<b>COMUNE DI GENOVA</b> DIREZIONE URBANISTICA, SUE E GRANDI PROGETTI
16 GIU 2015
Prot. N° <u>PEC 193539</u>

Oggetto: "Osservazioni al progetto definitivo di PUC" si come adottato con DCC n. 8/2015.

**Parere in merito all'utilità di prevedere una rotatoria lungo la via Multedo di Pegli in Genova, in corrispondenza della prevista futura intersezione di questa via con il tratto terminale di ponente della Strada a Mare**

N.04	DISTRETTO	Multedo	Municipio: VII Ponente VI Medio ponente	<b>B</b>
------	-----------	---------	---	----------

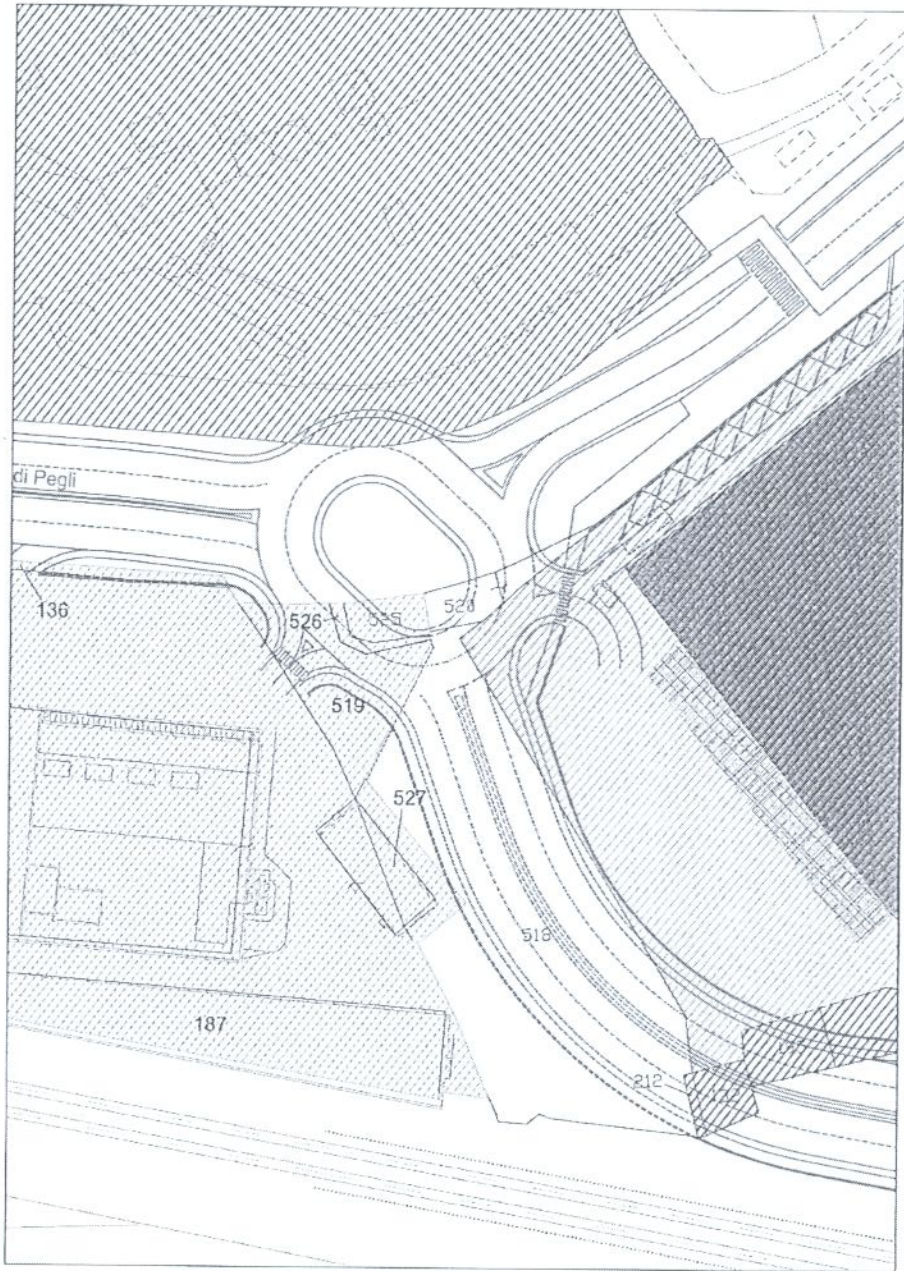
12. Infine, con riguardo alla prescrizione che impone, per il settore 2, la realizzazione di tre nodi di connessione viaria (accessi) indicati nella scheda grafica del Distretto, si propone di limitare tale prescrizione (i) alla sola progettazione

dei tre nodi di connessione viaria e (ii) alla realizzazione dei nodi di connessione viaria inerenti l'accesso da Via Merano e da Via Bressanone.

Il terzo nodo, vale a dire quello di ponente, infatti, insiste in parte su proprietà di terzi (Superba S.p.A. e Fabbricazioni Idrauliche S.p.A.).

In particolare, quest'ultimo nodo non pare essere di alcuna utilità senza la realizzazione della c.d. "strada a mare" e la sua realizzazione (si veda scheda allegata sub C) renderebbe estremamente disagiata l'accesso lato ponente al Complesso immobiliare dei mezzi pesanti, accesso peraltro previsto in futuro dalla c.d. "strada a mare".

Inoltre, il medesimo nodo di ponente non potrebbe che insistere in parte sulla rampa di accesso veicolare all'insediamento Superba, precludendo così l'accesso da levante all'insediamento stesso.

Patrimonio edilizio esistente	Sono ammessi interventi sino al restauro e risanamento conservativo, compresi i relativi cambi d'uso compatibili e, limitatamente al settore I, interventi sino alla ristrutturazione edilizia senza incremento di S.A., E' ammessa la demolizione dei fabbricati esistenti, per ragioni di obsolescenza e adeguamento idraulico, con conservazione del diritto all'edificazione della S.A. demolita nel medesimo settore.												
Aree libere	Interventi di sistemazione superficiale delle aree che non compromettano gli assetti previsti.												
Infrastrutture	Interventi di miglioramento e potenziamento delle infrastrutture esistenti che non compromettano gli assetti previsti

Figura 1

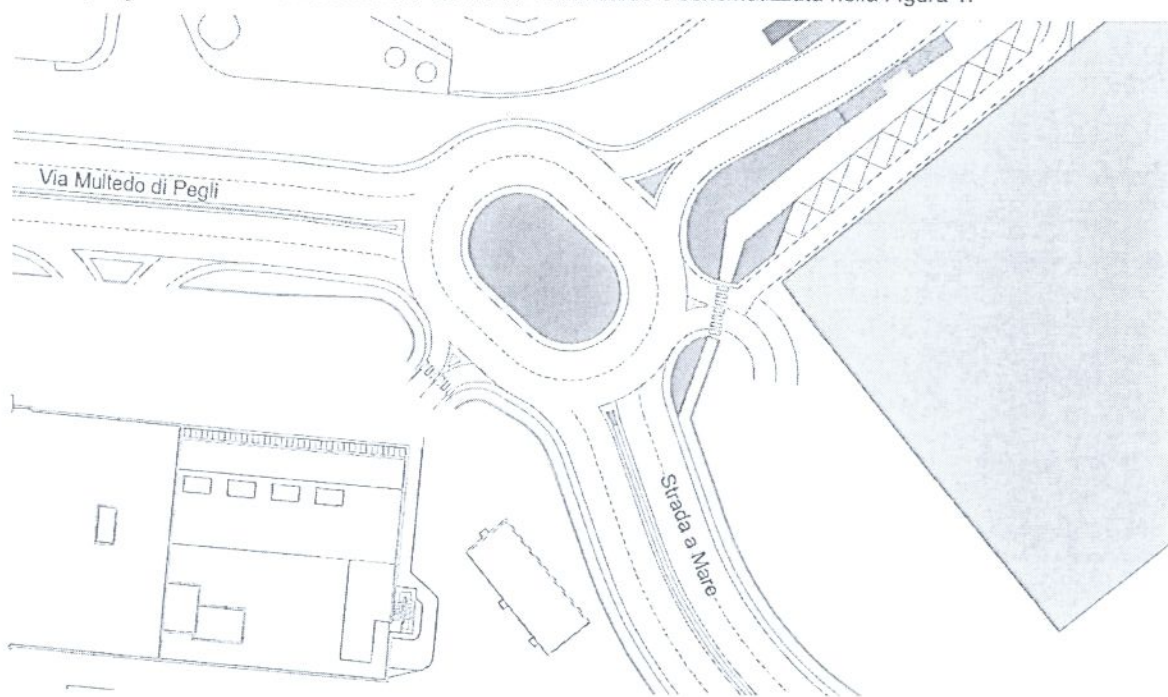
La geometria di tale rotatoria è piuttosto complessa ed è condizionata dai seguenti elementi:

- Lo spazio disponibile per la realizzazione dell'intersezione è limitato dalla presenza dei fabbricati dell'ex Fonderie Ansaldo, di Fabbricazione Idrauliche e dal muro di sostegno del terrapieno dell'insediamento Superba (Foto 1)

La soluzione progettuale elaborata prevede una "corona rotatoria" a forma di ovale:

- costituita da due semi corone circolari con raggio esterno di 17 m e raggio interno di 7 m, collegate da 2 brevi rettilinei paralleli ognuno lungo 9.4 m
- e inclinata sull'asse nord\_ovest-sud\_est.

Si rileva che la rotatoria, pur avendo una geometria ottimizzata (rispetto ai vincoli topologici sopra richiamati) e nonostante la sua forma molto compatta, occupa parte del sedime della rampa di accesso veicolare all'insediamento Superba (visibile nella Foto 1), precludendone l'attuale accesso. Sicchè la sua realizzazione dovrebbe accompagnarsi alla generale trasformazione dell'area Superba.

Entrando nel merito del quesito sottopostoci da Talea, occorre, innanzitutto, chiarire che non è sicuramente possibile realizzare la rotatoria di Figura 1, poiché, allo stato dei fatti, è necessario mantenere l'attuale rampa di

Inoltre, anche il tratto di levante della via Multedo di Pegli rimarrà a 4 corsie sino a quando non sarà realizzato il tratto in esame della Strada a Mare: non è perciò possibile traslare verso sud il suo asse, come previsto dal progetto in Figura 1. Si rileva che l'insieme dei due vincoli esposti (mantenimento della rampa di accesso all'area Superba e mantenimento delle 4 corsie della via Multedo di Pegli) non consentirebbe, in ogni caso, di prevedere un'intersezione a rotatoria che soddisfi quanto previsto dal DM 19/4/2006 relativamente al controllo della deviazione delle traiettorie in attraversamento dell'intersezione; si ricorda che il (quantomeno sostanziale) soddisfacimento di tale requisito è essenziale ai fini della sicurezza della circolazione.

Si rileva, infine, che, in assenza di un'intersezione e considerato il nuovo assetto viabilistico previsto dal PUO del Settore 2 del Distretto 4 "Multedo", la realizzazione di una rotatoria nell'area in esame sarebbe del tutto inutile.
